WYJAŚNIENIA

treści specyfikacji istotnych warunków zamówienia

dot. postępowania o udzielnie zamówienia publicznego znak: KZPA.271.PN.3.2018 prowadzonego w trybie przetargu nieograniczonego z dnia 23 lutego 2018 roku na zadanie pn. „Budowa ulicy Szkolnej w miejscowościach Leoncin i Michałów”.

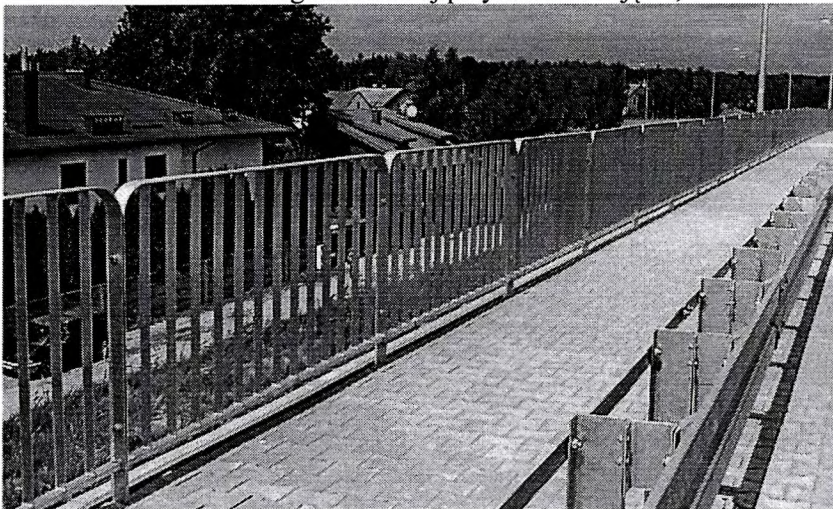
1. Jaki typ bariery ochronnej wykonawca ma zastosować? Prosimy o przekazanie rysunku szczegółowego.
Ad.1 Bariery ochronne U-11a zgodnie z zał. 4 rozporządzenia w sprawie warunków technicznych dla znaków i sygnałów drogowych oraz urządzeń bezpieczeństwa ruchu drogowego i warunków ich umieszczania na drogach. Poniżej przykładowe zdjęcie;
